Landkreis Kronach, Rad-Orte-Katalog

Rad-Ort Nummer 16-010

Ort Küps, Krienesmühle, Brücke über den Leßbach, Verbindung von Neuses nach Küps. N 50°11'58", O 11°17'04"

GoggleEarth

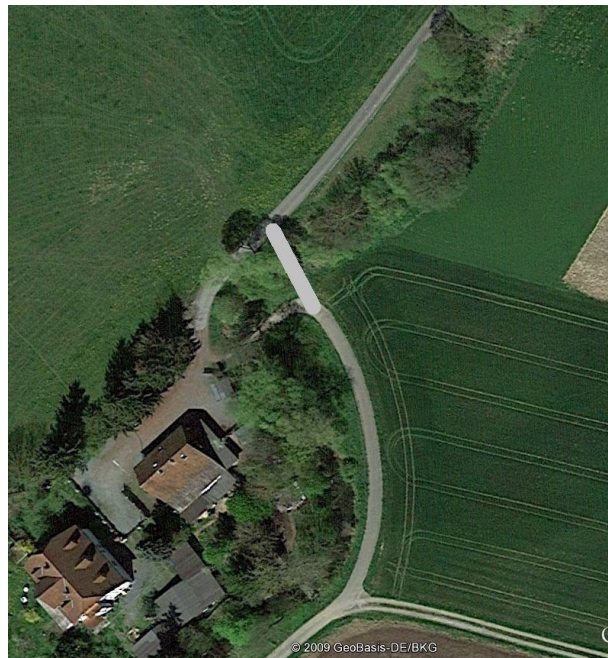
Die Brücke ist 140 cm breit, das Gelände 90 cm hoch. Die Brücke bildet eine scharfe Z-Kurve. Grober Schotter am Südwest-Ende. Über diese Brücke führen die Wege „Bayernnetz für Radler“, „Rennsteig-Main Lions-Radweg“ und „Burgenstraße“.

Die extrem schmale Brücke und die Anordnung sind ungeeignet für den Radverkehr. Zusammen mit der Unübersichtlichkeit auf beiden Seiten entsteht eine unnötige Behinderung des Radverkehrs, und Gefährdung sowohl für den Rad- wie den Fußgängerverkehr.

Neue Radweg-geeignete Brücke über den Leßbach, rechtwinklig zur heutigen Brücke, fluchtend mit dem Weg auf der Südost-Seite (wie die hellgraue Linie im Luftbild). Besandung der Brücke (falls sie mit Holzbohlen belegt wird). Die neue Brücke könnte auch landwirtschaftlichen Verkehr tragen.
